Detmolder Straße: Neue Gehwege sind teilweise um 40% zu schmal

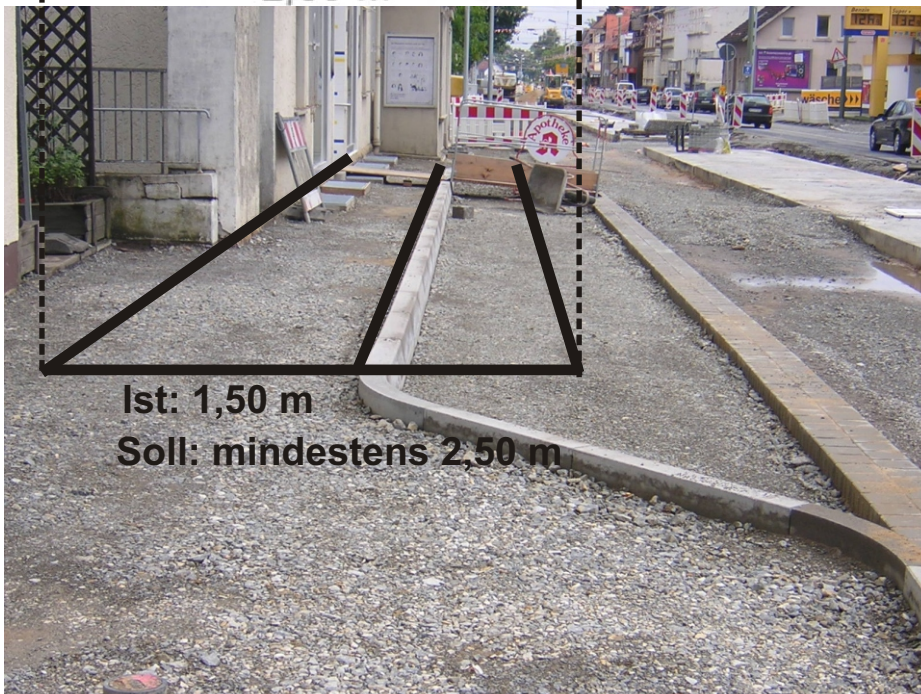
An dieser Stelle (Einmündung Prießallee) ist der Seitenraum mit 1,50 m deutlich zu schmal. Bei Breiten unter 2,50 m ist das Begegnen von Fußgängern nur unter Inanspruchnahme der Sicherheitsräume oder Einschränkung des Verkehrsraums möglich.

In der Detmolder Straße dient der Seitenraum auch als Wartefläche vor Haltestellen, als Stellfläche für Zweiräder, für Schildermasten, zum Radfahren für Kinder bis 10 Jahren u.a.

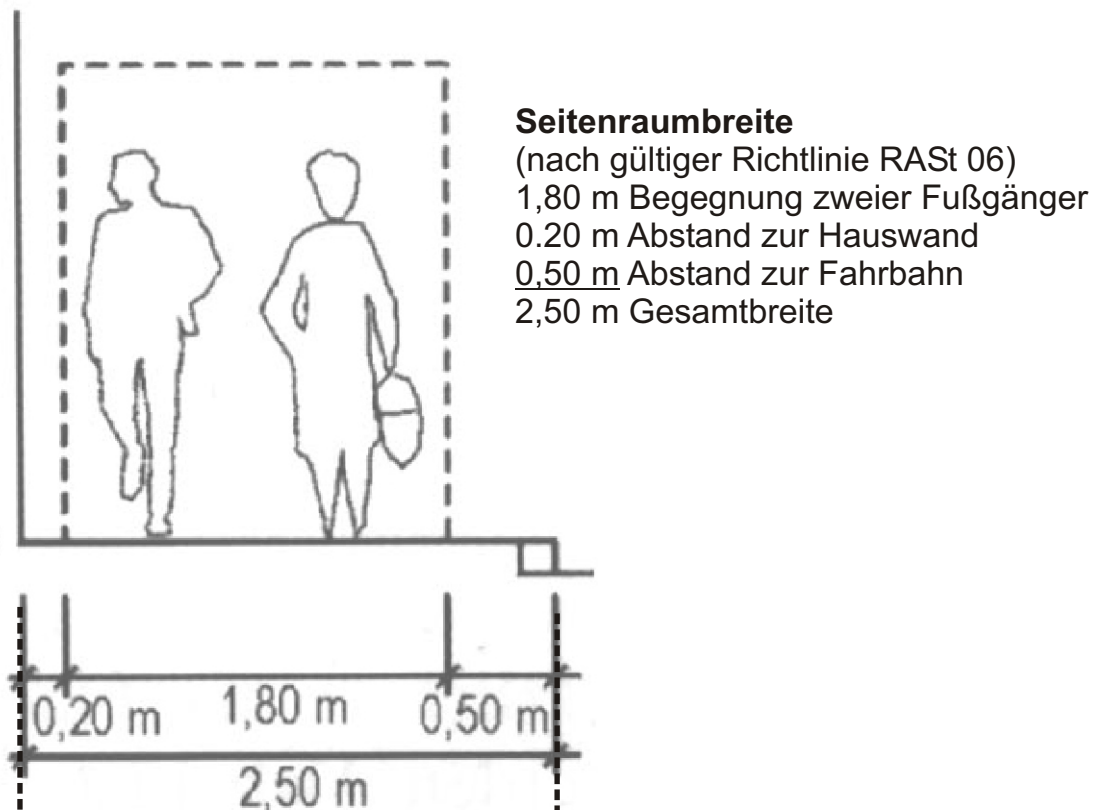
Ist: 1,70 m

Zwischen Königsbrücke und An der Krücke ist der Seitenraum lediglich 1,70 m schmal, die Regelbreite ist auch hier deutlich unterschritten. Der übergroße Vierkantmast versperrt die Sicht und beeinträchtigt die Verkehrssicherheit

Soll: mindestens 2,50 m
